CENTRO
RICAMBI
S.R.L.

CIRCOLARE TECNICA

MOTO GUZZI

194/G.
N° PROGR.

FIG. A

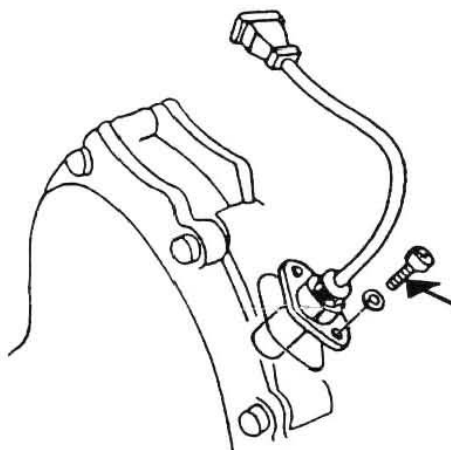
Nel caso si riscontrino perdite di olio dalle viti di tenuta del sensore di fase situato nella parte anteriore del basamento (Fig.A), si rende necessario ovviare all'inconveniente applicando sulla filettatura delle suddette viti del nastro di teflon.

If it should happen an oil-leak from the sealing-screws of the timing sensor in the front side of the crankcase (Fig.A), it is necessary to apply teflon tape to the threading of the same screws.

FIG. B

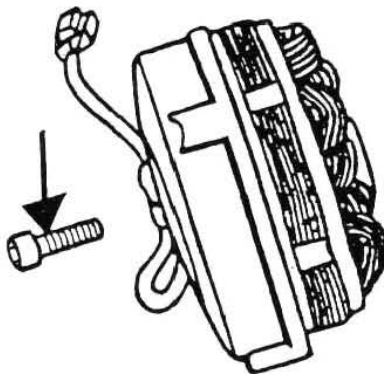
Ci pervengono talvolta segnalazioni riguardanti l'allentamento della vite di tenuta rotore dell'alternatore Saprisa (Fig.B); per evitare quanto sopra è quindi necessario controllare il serraggio della vite suddetta in occasione del tagliando dei 1500 Km.

Sometimes it comes to our knowledge that the sealing-screw of the Saprisa alternator (Fig.B) grows loose. To avoid this it is necessary to check the tightening of the screw on the occasion of the coupon at 1500Km.
